(ANEXO N° 05)
CONSTANCIA DE ASISTENCIA A LA JUNTA DE ACLARACIONES
(CIRCULAR N° 01)

INVITACIÓN A CUANDO MENOS TRES CONTRATISTAS No. DOP-IR-008/20

Referente a la obra: OBRA A.- "CONSTRUCCIÓN DE TECHO FIRME EN LA COLONIA EMILIANO ZAPATA (2 TECHO FIRME).", OBRA B.- "CONSTRUCCIÓN DE TECHO FIRME EN LA COLONIA VISTA HERMOSA (1 TECHO FIRME).", OBRA C.- "CONSTRUCCIÓN DE TECHO FIRME EN LA COLONIA 15 DE MAYO (1 TECHO FIRME).", OBRA D.- "CONSTRUCCIÓN DE TECHO FIRME EN LA COLONIA AMPL. LAS FLORES (2 TECHO FIRME).", OBRA E.- "CONSTRUCCIÓN DE TECHO FIRME EN LA COLONIA 1RO. DE MAYO (1 TECHO FIRME).", OBRA F.- "CONSTRUCCIÓN DE TECHO FIRME EN LA COLONIA HÉROES DE NACOZARI (1 TECHO FIRME).", OBRA G.- "CONSTRUCCIÓN DE TECHO FIRME EN LA COLONIA HERIBERTO KEHOE (1 TECHO FIRME).", Y OBRA H.- "CONSTRUCCIÓN DE TECHO FIRME EN LA COLONIA LA ILUSIÓN (1 TECHO FIRME)."

ANUNCIO QUE DEBERA DE CONSIDERAR EL CONTRATISTA EN SU PROPUESTA PARA EL INICIO DE LOS TRABAJOS

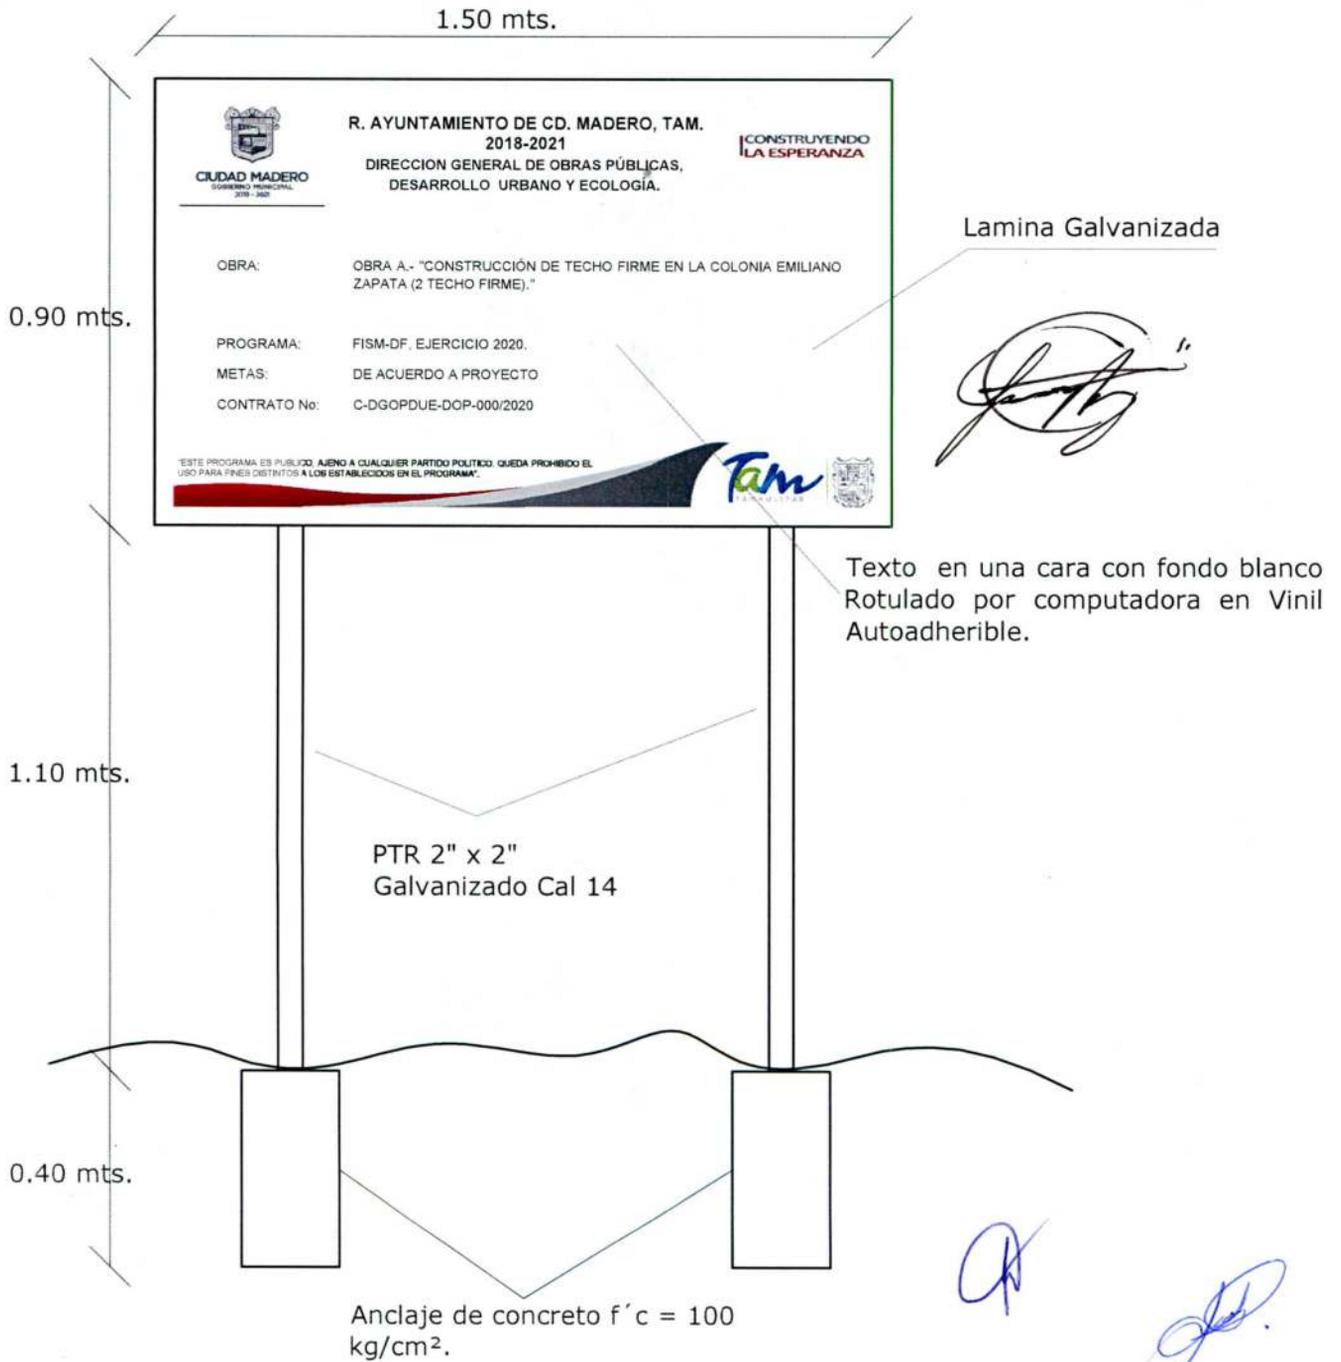
El costo del suministro y colocación de este letrero debera de ser considerado dentro la propuesta y su costo debera de ser incluido en el analisis de Costos Indirectos

ANUNCIO QUE DEBERA DE CONSIDERAR EL CONTRATISTA EN SU PROPUESTA PARA EL INICIO DE LOS TRABAJOS

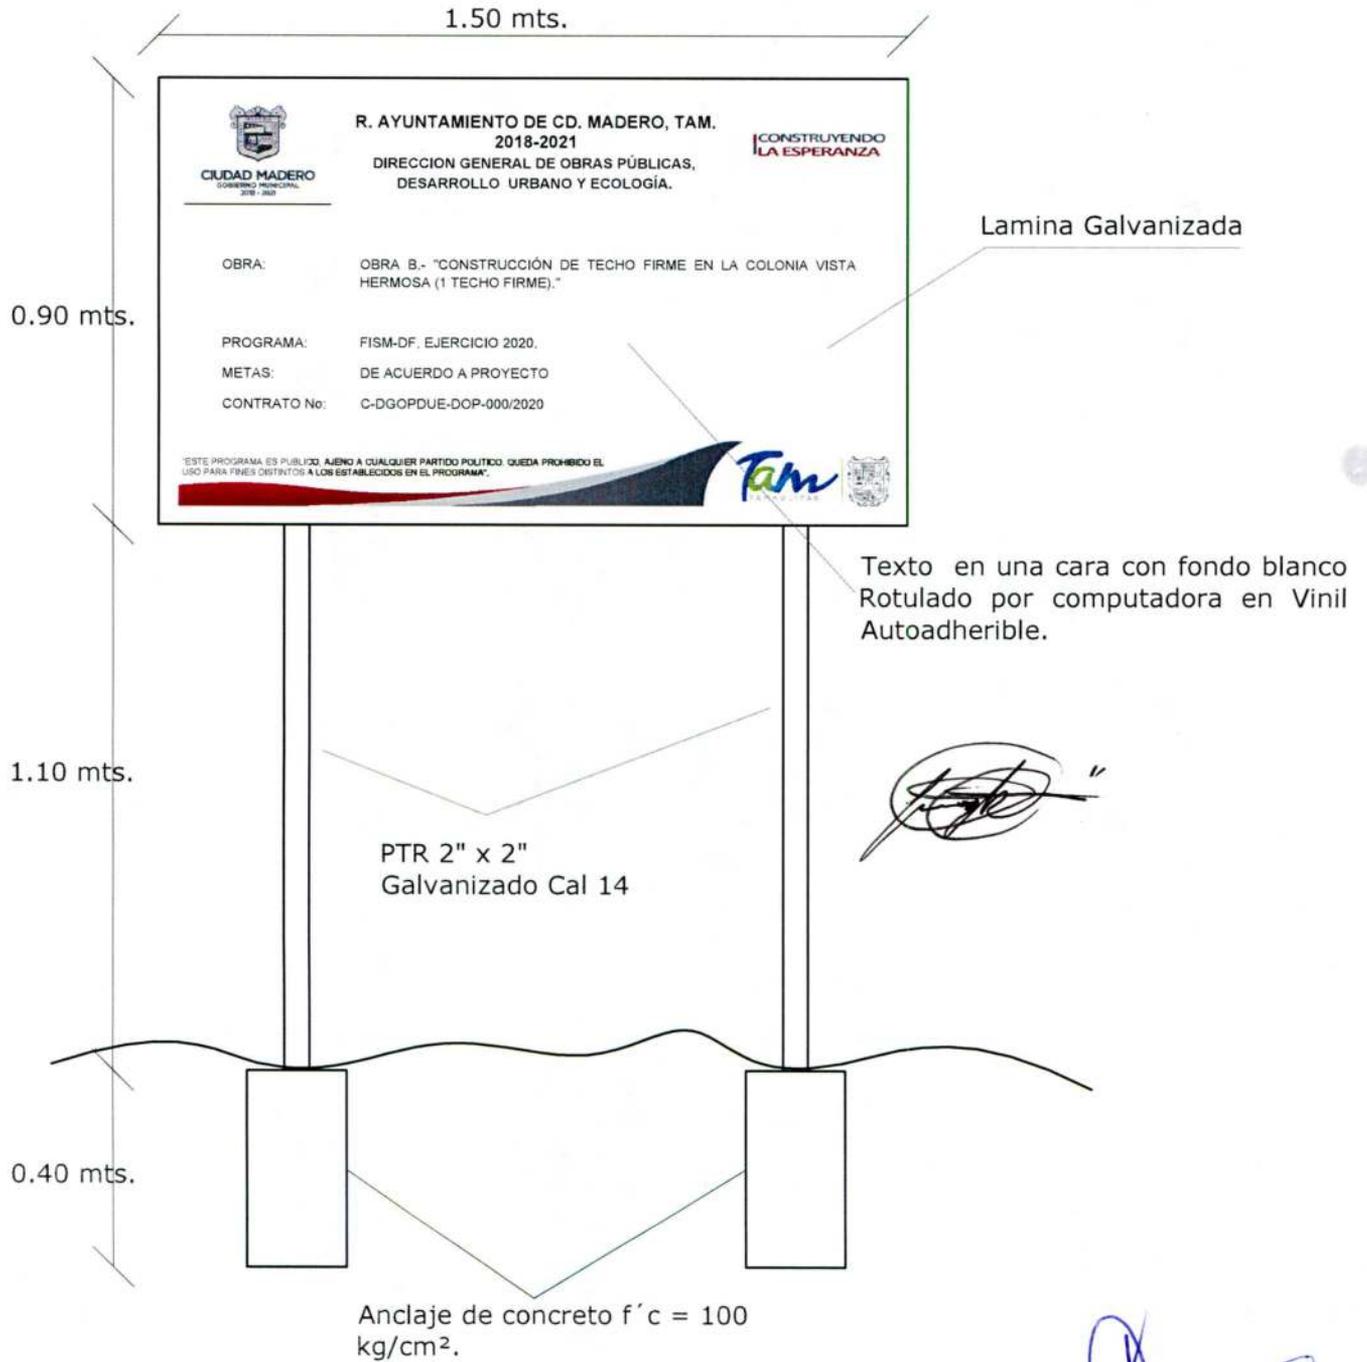
El costo del suministro y colocación de este letrero debera de ser considerado dentro la propuesta y su costo debera de ser incluido en el analisis de Costos Indirectos

ANUNCIO QUE DEBERA DE CONSIDERAR EL CONTRATISTA EN SU PROPUESTA PARA EL INICIO DE LOS TRABAJOS

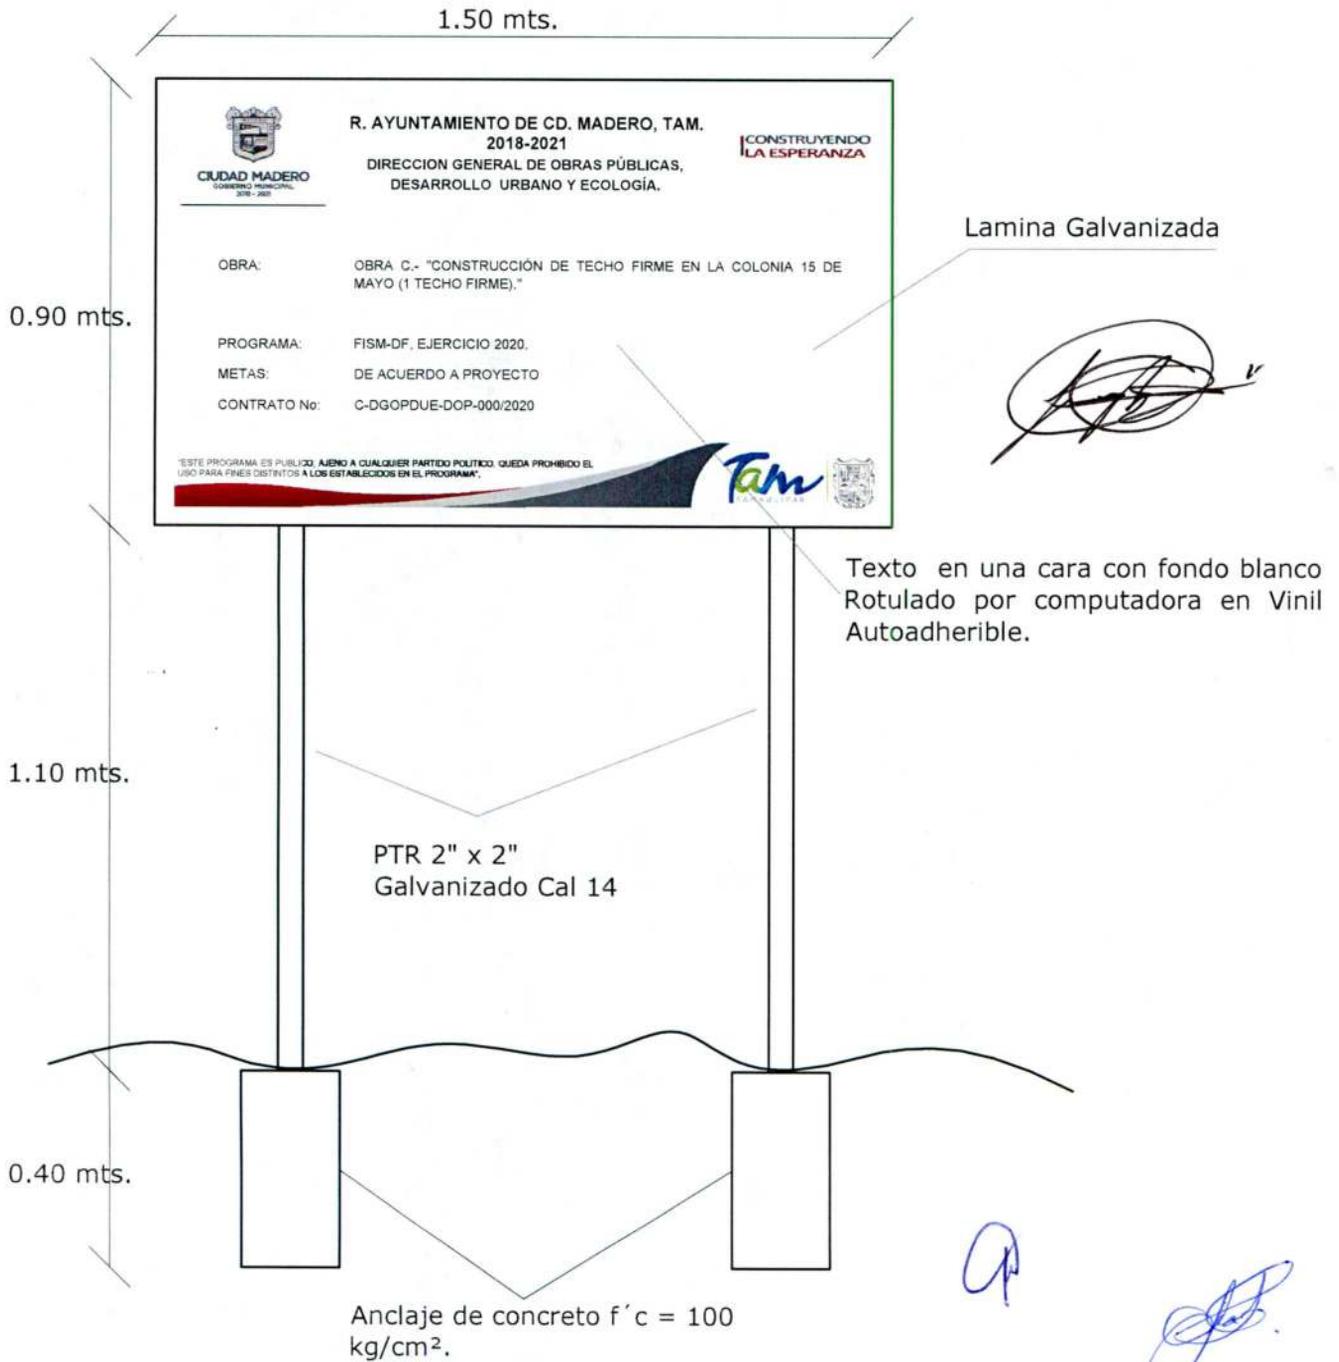
El costo del suministro y colocación de este letrero debera de ser considerado dentro la propuesta y su costo debera de ser incluido en el analisis de Costos Indirectos

ANUNCIO QUE DEBERA DE CONSIDERAR EL CONTRATISTA EN SU PROPUESTA PARA EL INICIO DE LOS TRABAJOS

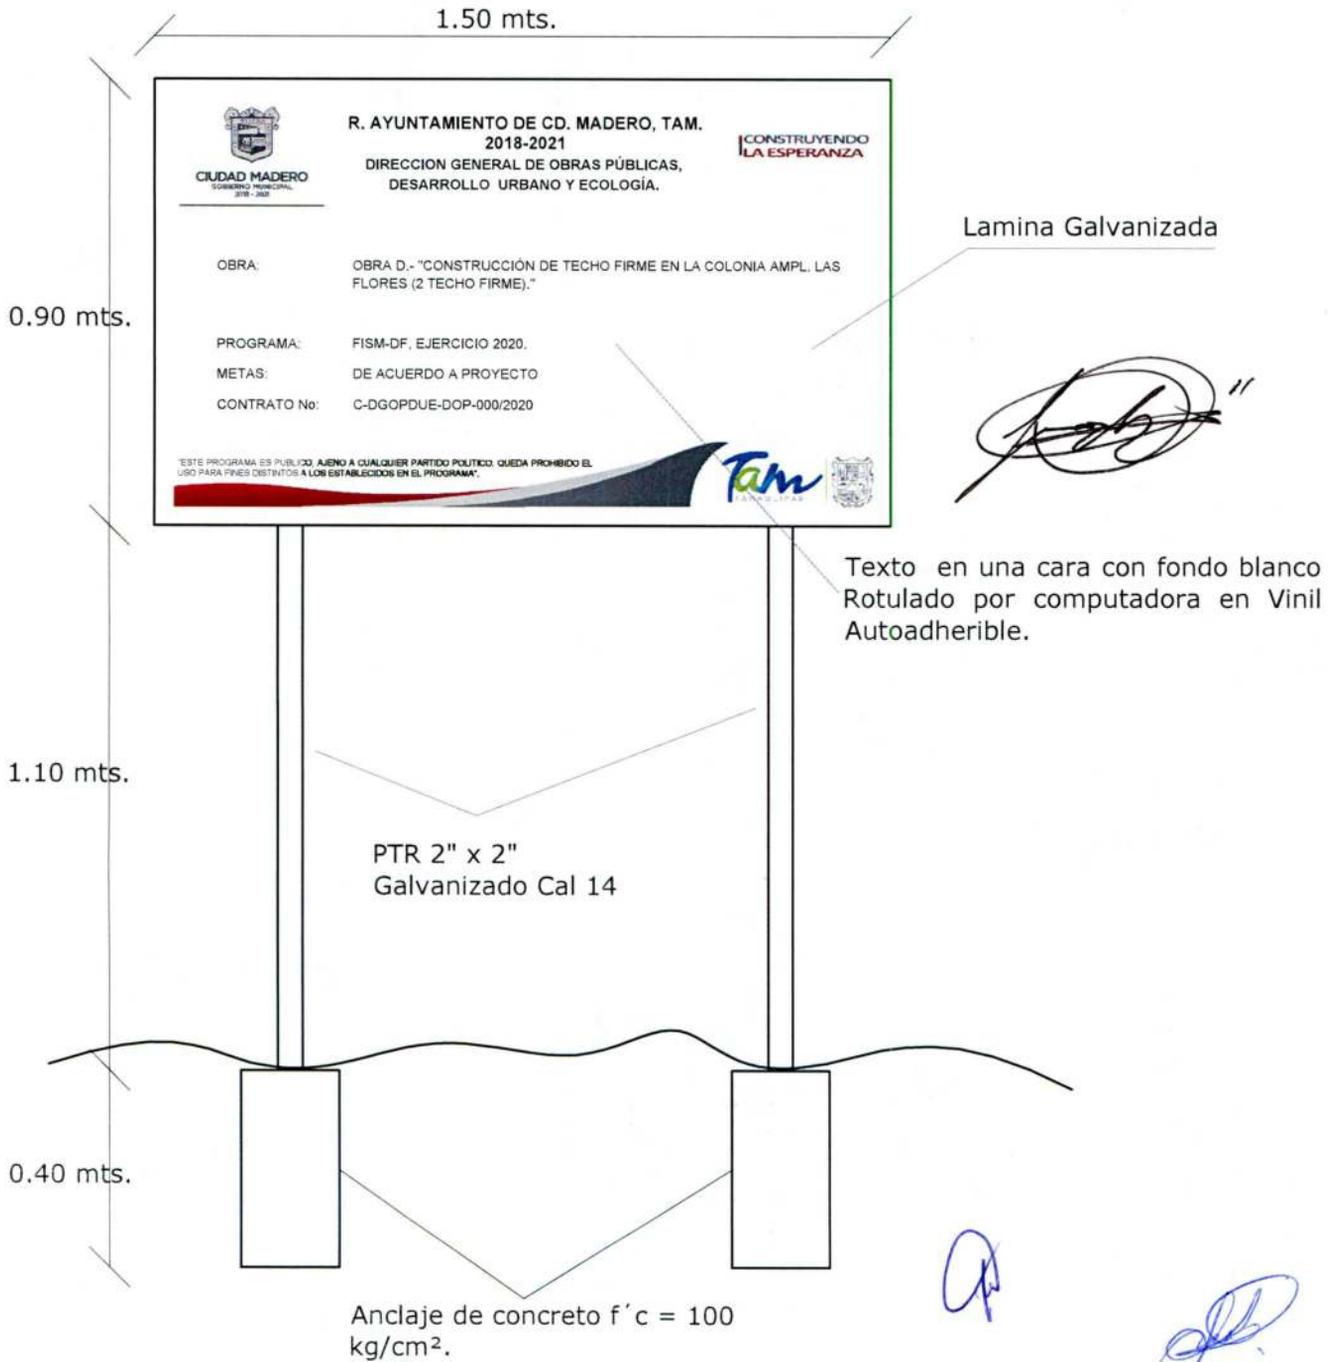
Lamina Galvanizada

Texto en una cara con fondo blanco Rotulado por computadora en Vinil Autoadherible.

El costo del suministro y colocación de este letrero debera de ser considerado dentro la propuesta y su costo debera de ser incluido en el analisis de Costos Indirectos

ANUNCIO QUE DEBERA DE CONSIDERAR EL CONTRATISTA EN SU PROPUESTA PARA EL INICIO DE LOS TRABAJOS

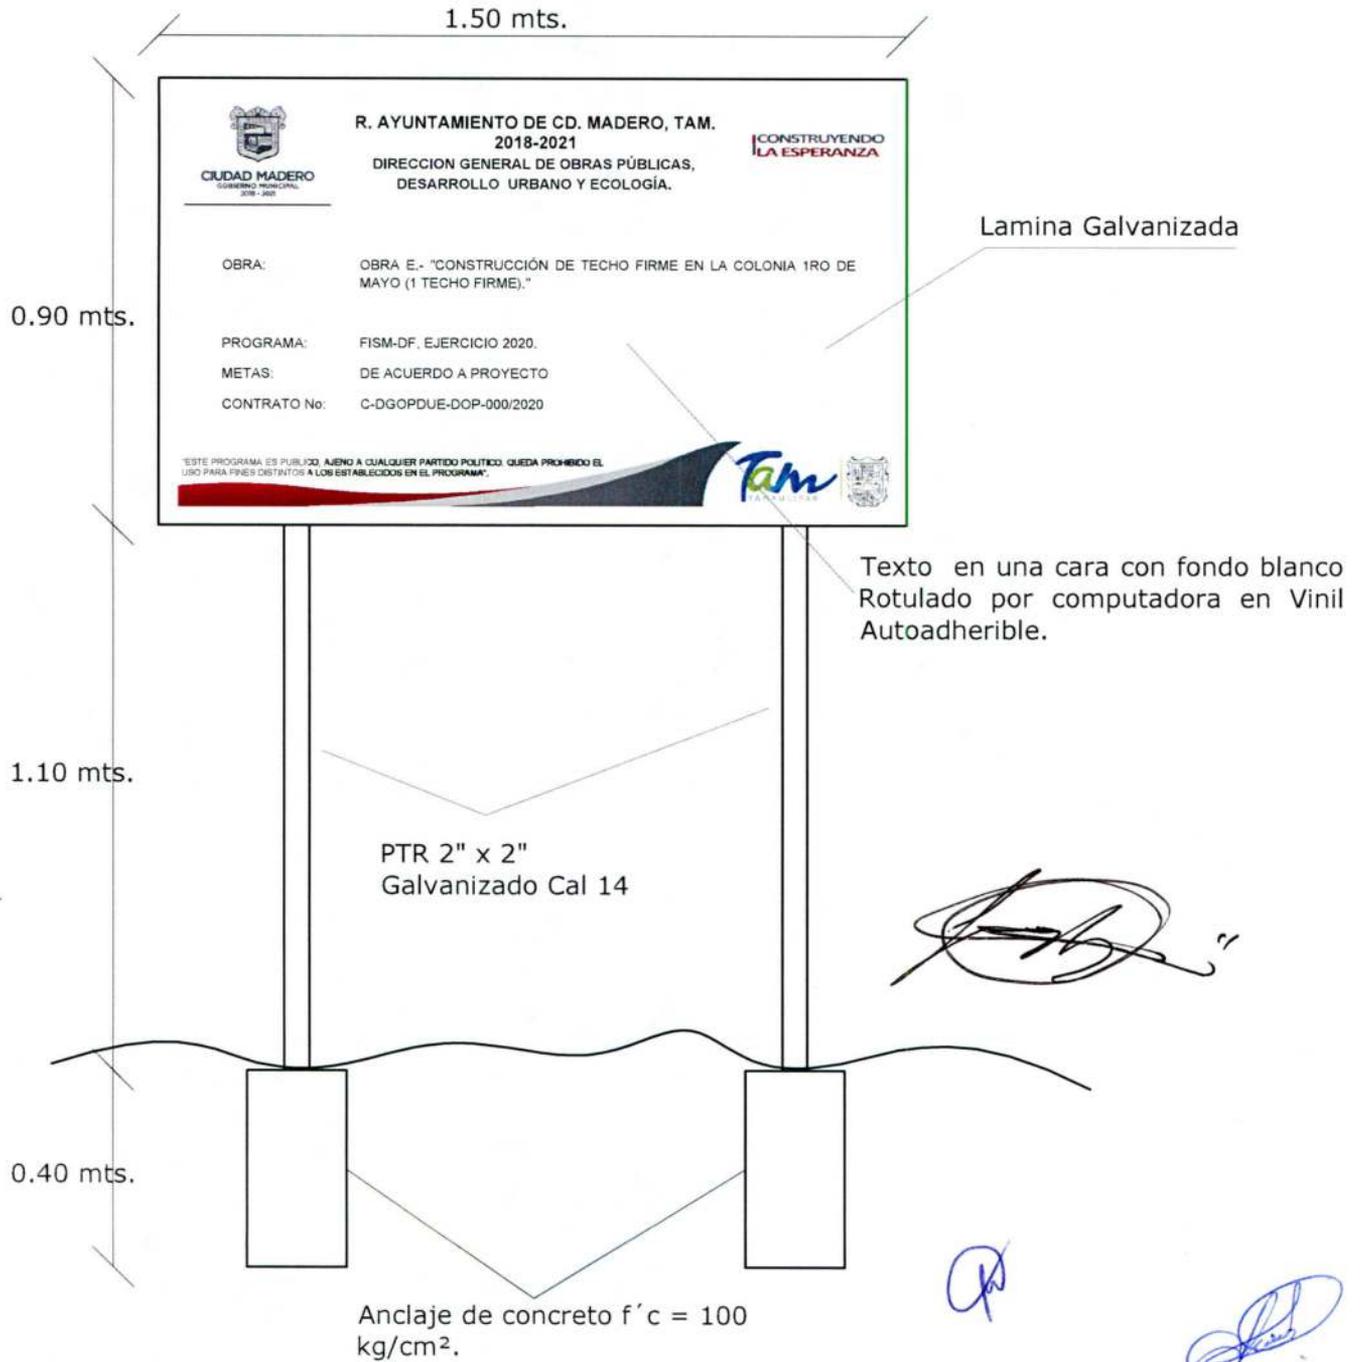
El costo del suministro y colocación de este letrero debera de ser considerado dentro la propuesta y su costo debera de ser incluido en el analisis de Costos Indirectos

ANUNCIO QUE DEBERA DE CONSIDERAR EL CONTRATISTA EN SU PROPUESTA PARA EL INICIO DE LOS TRABAJOS

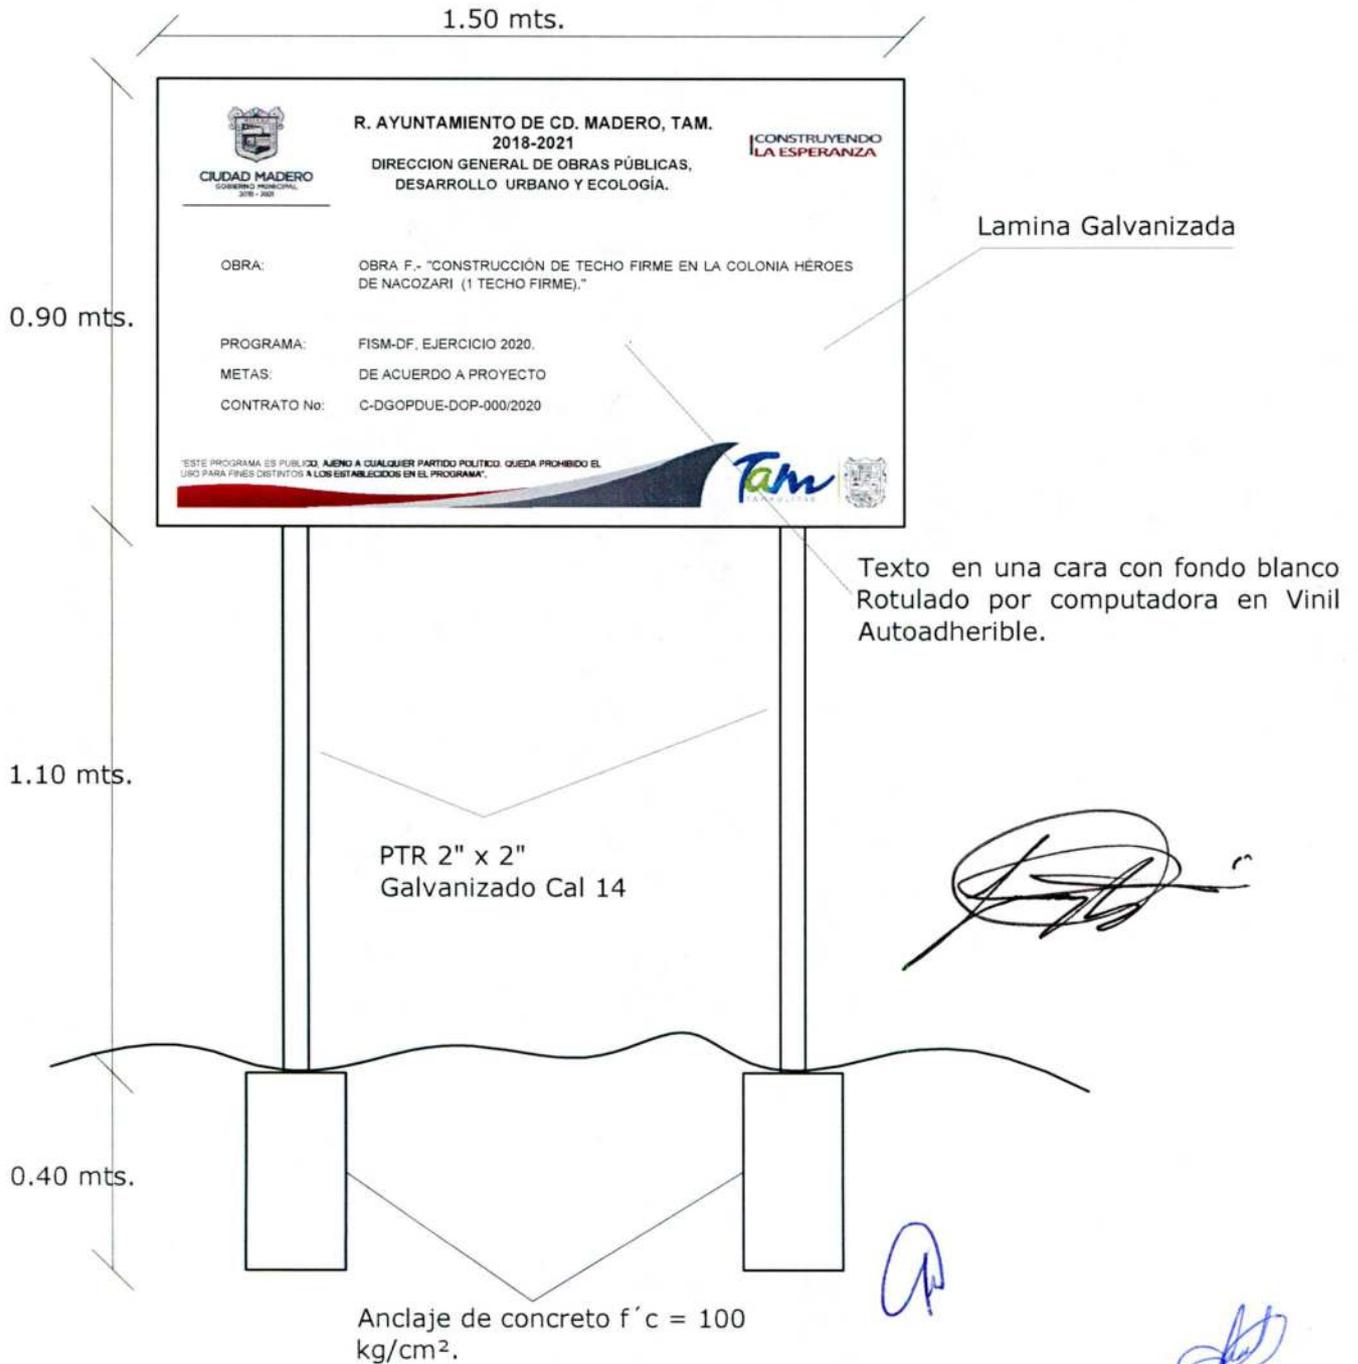
El costo del suministro y colocación de este letrero debera de ser considerado dentro la propuesta y su costo debera de ser incluido en el analisis de Costos Indirectos
